**Avis délibéré de la mission régionale d'autorité
environnementale Centre-Val de Loire
sur la mise en compatibilité, par déclaration de
projet, du plan local d'urbanisme (PLU)
de Cloyes-sur-le-Loir (28)**

n° : 2020-2798

Zonage actuel du site concerné par le projet de groupe scolaire (source : dossier)

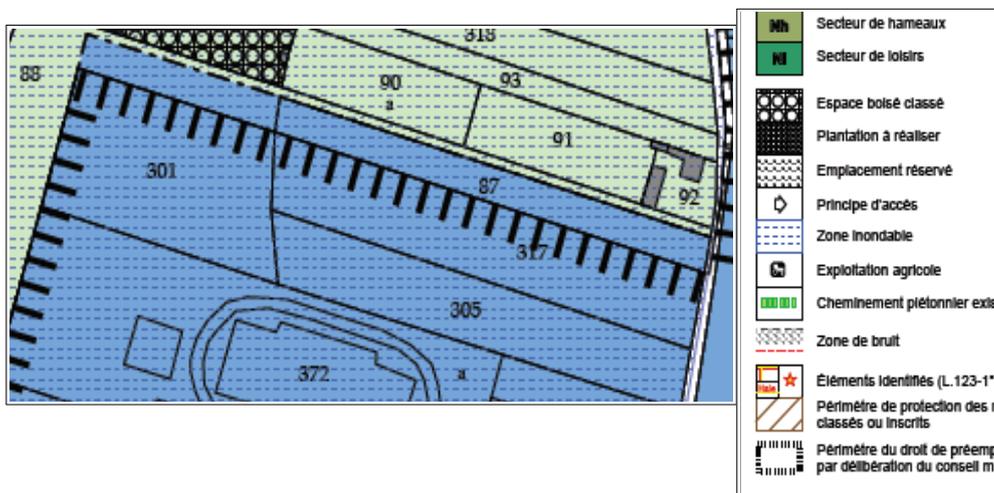
- classer la parcelle A 87 et, en continuité à l'ouest, une partie de la parcelle A 88 en zone urbaine d'équipement Ue et non plus en zone naturelle N, afin d'augmenter d'environ 0,3 ha la zone Ue encore disponible laquelle présente une superficie de 1,5 ha. Ces parcelles sont déclarées en prairie à la politique agricole commune dans le registre parcellaire graphique de 2017 ;
- supprimer l'emplacement réservé n° 2 car, d'une part, les parcelles A 301, A 305 et A 317 ont déjà été acquises par la collectivité et d'autre part sa destination trop précise (équipements sportifs) n'est plus adaptée.

De plus, le dossier ne présente aucune analyse d'optimisation du projet en matière de consommation d'espaces. Les besoins de surface zonée Ue (3 000 m²) au détriment de la zone N ne sont pas justifiés. Il est uniquement indiqué que le terrain retenu pour la construction du nouveau groupe scolaire est de 19 000 m² et que la surface utile théorique du nouveau groupe scolaire est de l'ordre de 3 200 m² avec des espaces extérieurs totalisant approximativement 4 000 m² pour le stationnement et les cours de récréation (p.34).

- **de justifier que le site retenu pour le nouveau groupe scolaire présente le moindre impact environnemental, au regard d'autres implantations possibles qu'il convient d'analyser ;**
- **de justifier le besoin foncier et l'impossibilité d'un aménagement plus compact du projet permettant de préserver la zone N.**

Schéma d'orientations d'aménagement (Source : dossier)

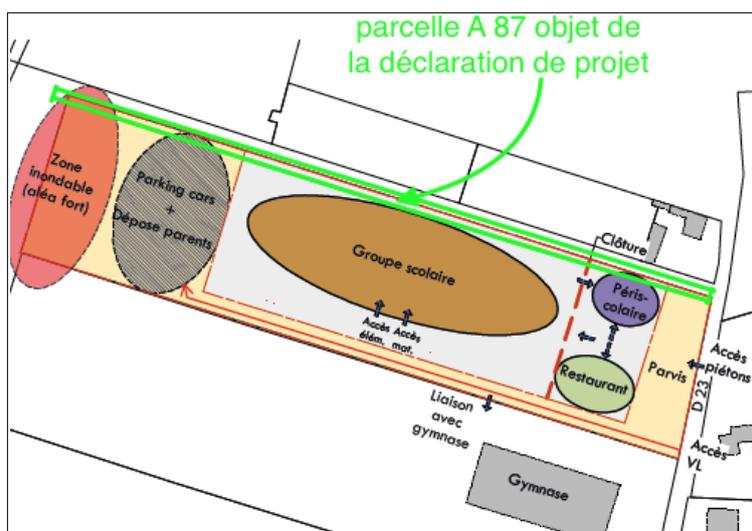
Cependant, l'autorité environnementale constate l'absence de variante d'implantation du nouveau groupe scolaire et qu'il n'est pas possible, de fait, d'apprécier les avantages et inconvénients du site retenu.
